РЕПУБЛИКА СРБИЈА
МИНИСТАРСТВО ОДБРАНЕ
СЕКТОР ЗА МАТЕРИЈАЛНЕ РЕСУРСЕ
УПРАВА ЗА НАБАВКЕ И ПРОДАЈУ
бр. 419 - 15
24.05.2019. године
БЕОГРАД

Одговор и појашњења конкурсне документације за ЈН број 11/2019 објављује.-

На основу члана 63. став 2. и 3. Закона о јавним набавкама ("Службени гласник РС", бр. 124/12, 14/15 и 68/15), а у вези достављених питања дана 21.05.2019. године, за јавну набавку добара бр. 11/2019 – Инжињеријске машине, наручилац доставља следеће одговоре:

Питања у вези: Техничких карактеристика партије број 2 - УТОВАРИВАЧ

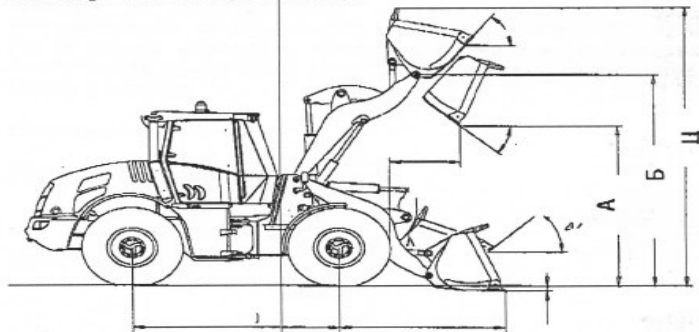
13. Висину потпуног пражњења кашике у распону од 3.200 mm до 3.900 mm

Молимо за детаљније објашњење на коју се тачно висину односи, испод је слика: А, Б или Ц?

Ако се висина односи на тачку Б да ли бисте могли да промените висину потпуног пражњења од 3.000 мм до 4.000 мм? Ако је висина пражњења већа то не утиче негативно на радне перформансе машине.

Тражена висина се односи на тачку Б са слике машине коју нуди потенцијални добављач.

У конкурсној документацији у поглављу 2. тачка 2.1. Техничке карактеристике и опис добара, подтачка 2.1.2. Утоваривач под а) Опис - техничке карактеристике добра која су предмет набавке, редни број карактеристике 13, на страни 6, МЕЊА СЕ И ГЛАСИ:

13.	Висину потпуног пражњења кашике у распону од 3.200 mm до 4.000 mm.
-----	--
